# ふじみ新ごみ処理施設整備市民検討会

## 報 告 書

平成20年11月

建設中

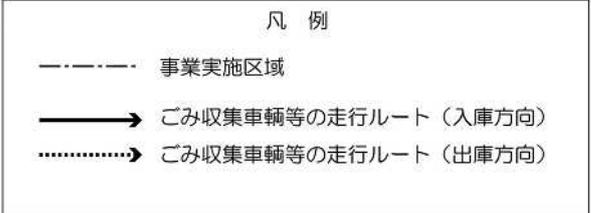
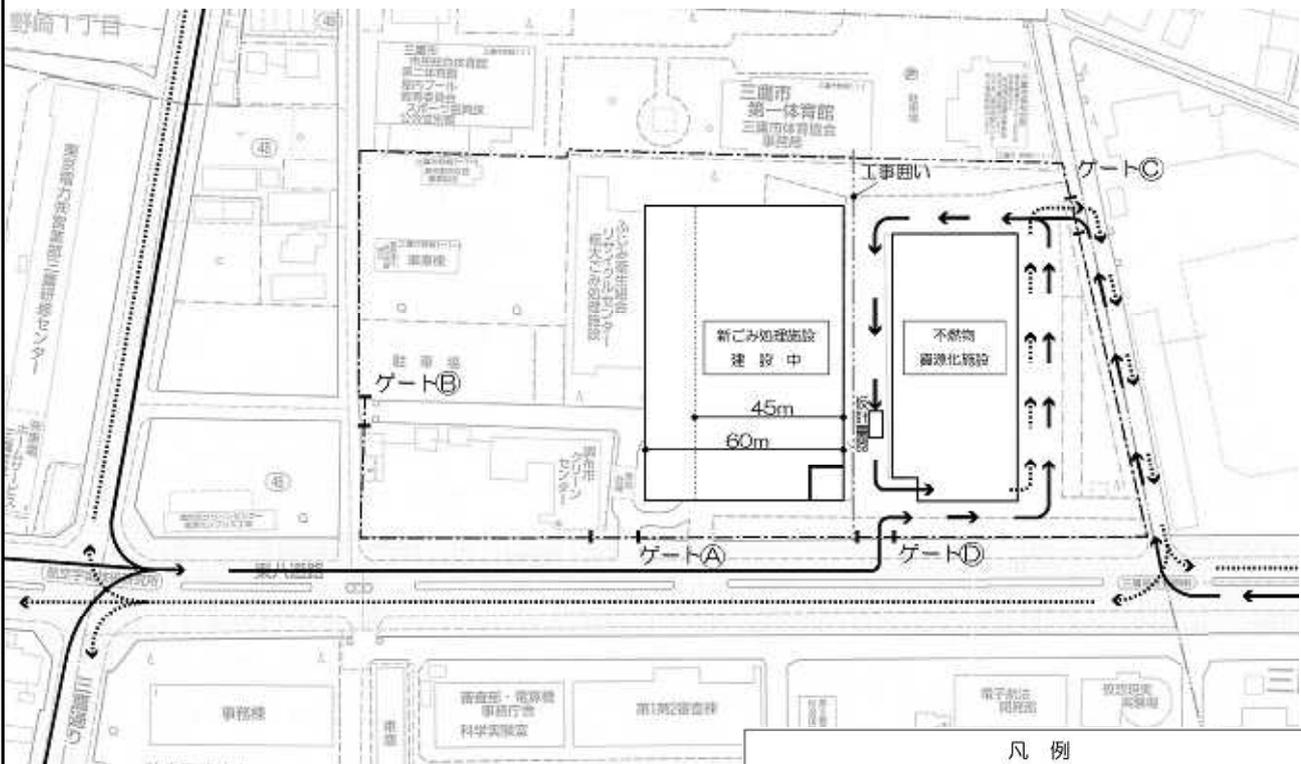
- ・左折入出場だけではなく、東側の門を開放して柔軟に対応して欲しい。

- ・敷地内で動線をできるだけ余裕をとって、待機する場所、一時的に停止しておく場所を設けることを考えればいいのではないかな。

- ・今後の東八道路の交通状況によって柔軟な対応ができる余地を残して欲しい。
- ・人と車両の出入りを別にするなどの可能性を残して欲しい。

不燃物処理資源化施設へのごみの搬出入用として、ゲートDを新設するとともに、既設のゲートCも使用する。

また工事用車両は、東八道路及び西側の既設の搬出入口のゲートA、ゲートBから出入りする。
